Optimierte Bremsnockenwellenlagerung

Ab sofort erfolgt bei BPW die sukzessive Einführung einer optimierten Bremsnockenwellenlagerung.

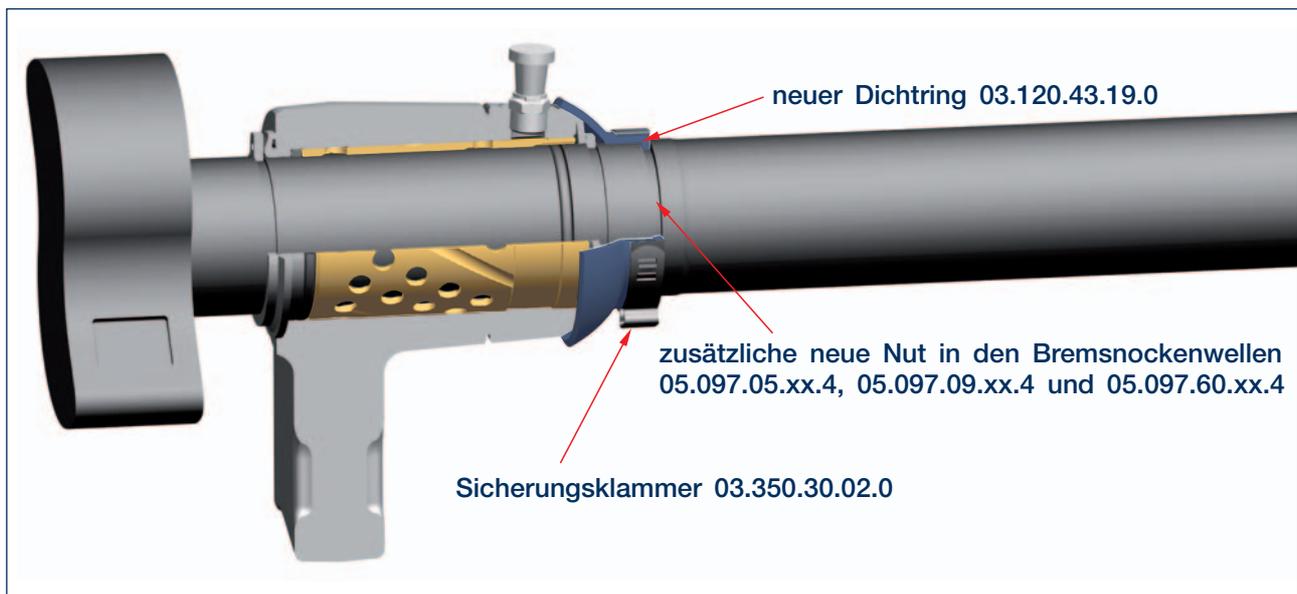
Die Bremsnockenwellen 05.097.05.xx.4, 05.097.09.xx.4 und 05.097.60.xx.4 erhalten eine zusätzliche Nut. In diese Nut greift der ebenfalls neue Dichtring 03.120.43.19.0 mit seiner umlaufenden Nase ein. Dadurch wird die Abdichtung der Lagerung verbessert.

Die neue zusätzliche Nut wird unter Beibehaltung der Sachnummer eingeführt, so dass der neue Dichtring 03.120.43.19.0 nur mit den neuen Bremsnockenwellen kombinierbar ist.

Der bisherige Dichtring 03.120.43.14.0 entfällt somit in oben aufgeführten BPW Achsbaureihen mit Bremsnockenwellen 05.097.05.xx.4, 05.097.09.xx.4 und 05.097.60.xx.4.

In der Übergangsphase ist es jedoch möglich, den bisherigen Dichtring (03.120.13.14.0) in Verbindung mit der Sicherungsklammer (03.350.30.01.0) auch an den neuen Bremsnockenwellen zu verwenden.
